监理工程师通知单

工程名称：天津市滨海新区杨家泊镇通威渔光一体现代（海水）渔业园（光伏部分）项目
编号：TJYJP-CZZH-TZD-001

主题：关于光伏区施工质量相关事宜

管桩环形裂缝

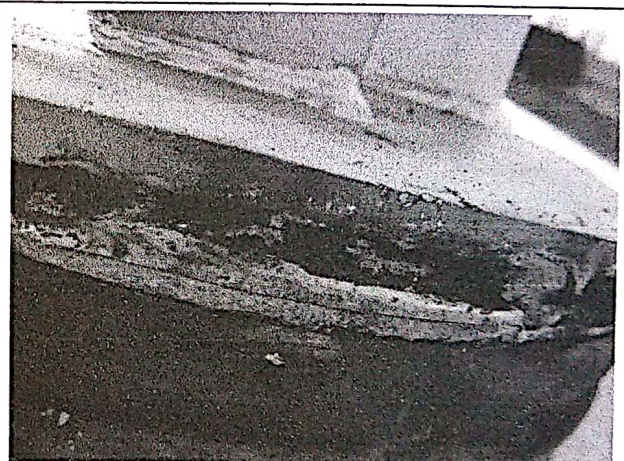
- 1、部分预应力管桩存在垂直度偏差和立柱焊接偏差，影响施工质量、施工进度。
- 2、支架立柱焊接倾角不符合规范要求，焊缝达不到设计规范要求，个别桩帽焊渣没有清理防腐不到位，影响焊接质量。
- 3、管桩出现环形裂缝影响施工质量。
- 4、其它未尽事宜请自查自纠。

支架立柱焊缝、防腐不合格

以上质量问题你方项目部必须对各个班组进行技术交底，保证以后施工过程中不得出现类似质量问题，并组织人员对存在问题进行整改到位，报项目监理机构验收。
